**Avis sur la création d'un parc photovoltaïque au sol
lieu-dit : « Astarac » sur la commune de Lasserre-Pradère
(Haute-Garonne)**

N°Saisine : 13 950/A P

Avis émis le 1 avril 2026

Figure 2 : plan de masse du parc photovoltaïque - extrait de l'étude d'impact

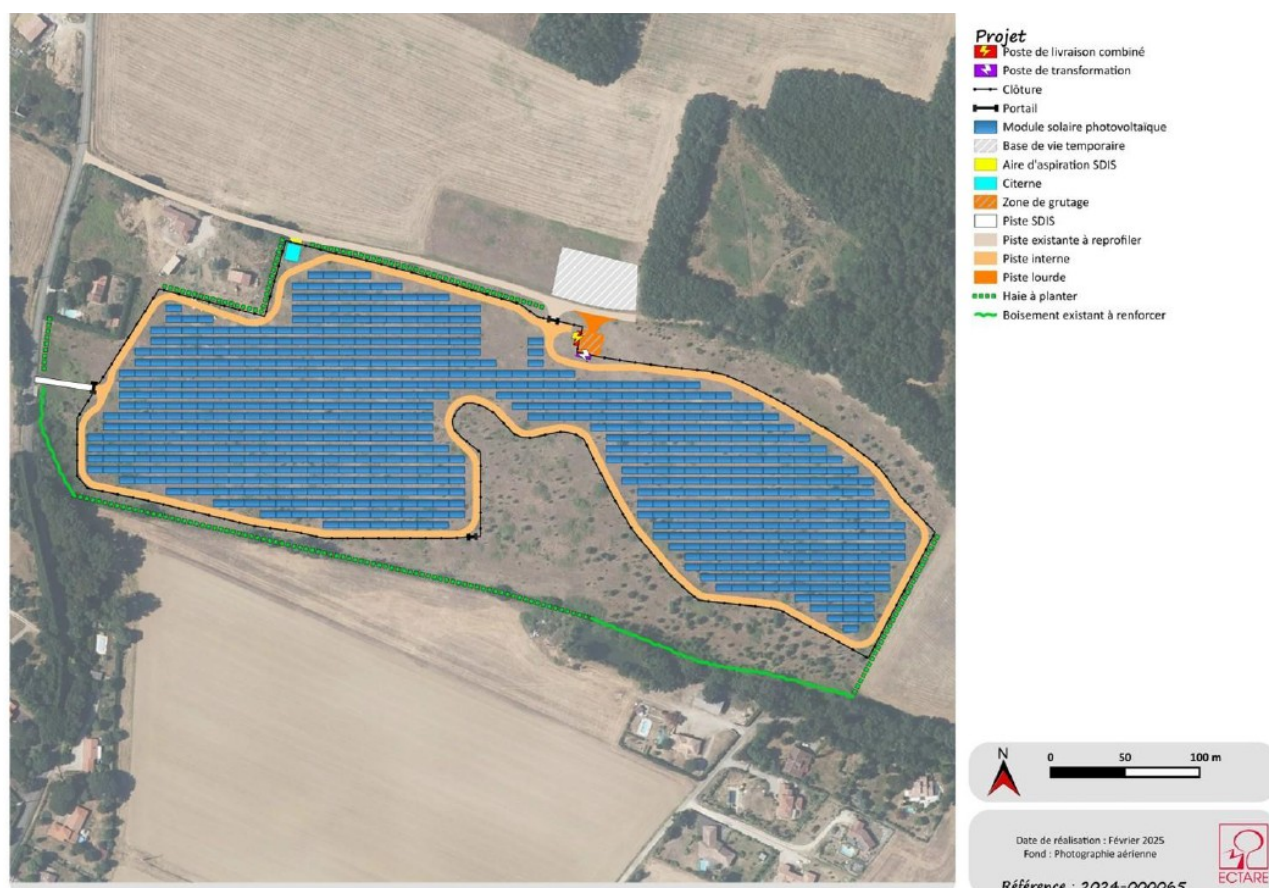
La MRAe recommande d'éloigner les premiers panneaux photovoltaïques à une distance suffisante pour préserver les milieux naturels et la flore protégée qui possèdent le plus d'enjeux de conservation afin d'éviter toute perte nette de biodiversité.

La MRAe recommande d'éloigner les panneaux photovoltaïques du secteur de la ripisylve afin de minimiser le risque de mortalité pour plusieurs espèces de reptiles et d'amphibiens dans le cadre des travaux de débroussaillage.

La MRAe recommande de démontrer que les contraintes topographiques sur le secteur nord-est du parc photovoltaïque ne conduiront pas à réaliser des terrassements pour ancrer les structures porteuses des panneaux solaires. Dans une hypothèse positive, l'étude d'impact devra inclure des mesures d'atténuation permettant de réduire les conséquences pour l'environnement (érosion des sols, ruissellement accru des eaux pluviales ...)
